# 改善箇所説明図

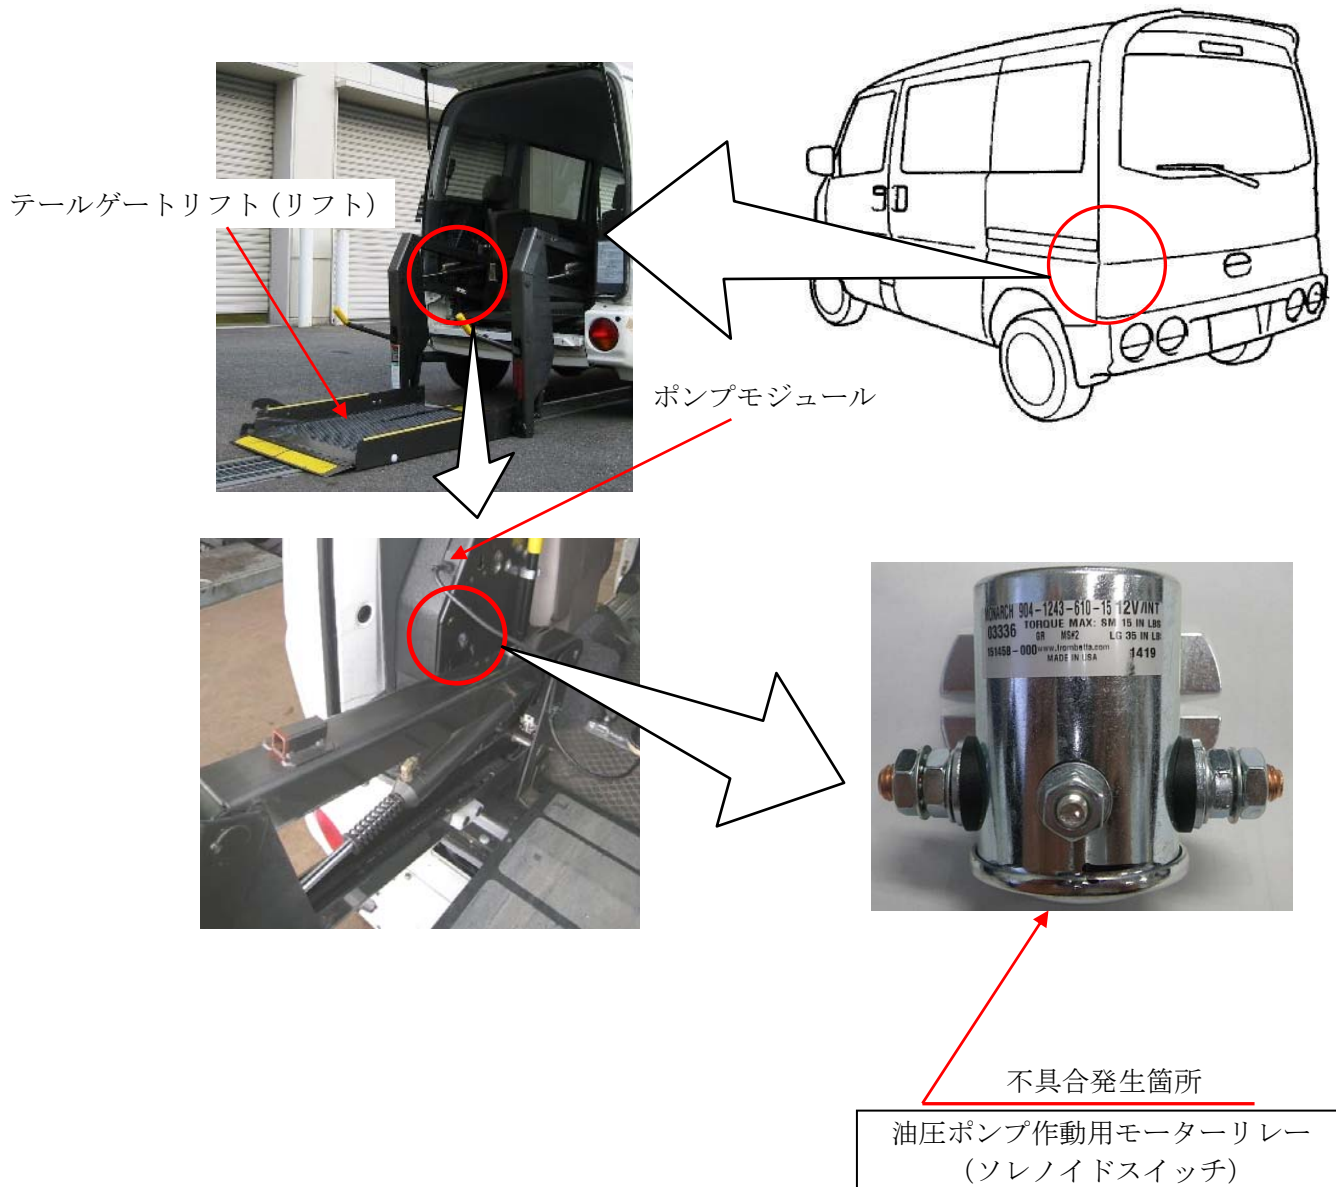
福祉車両（車いす用油圧式リフト仕様車）のリフトにおいて、油圧ポンプ作動用モーターリレー（ソレノイドスイッチ）の耐久性が不足しているため、長期間使用を続けると、当該スイッチの接点が固着することがある。そのため、リフトが上昇時に床面位置で自動停止せず折りたたまれ、最悪の場合、リフト上の乗客が車室内に押し出され、転倒するおそれがある。

全車両、リフトの仕様を確認し、該当するものはリレー（ソレノイドスイッチ）を新品に交換する。また、当該リレーを定期交換部品とし、交換時期を明記したラベルを貼付する。

識別：リフトのポンプモジュール側部に「ソレノイドスイッチ次回交換時期記載」のラベルを貼付ける。
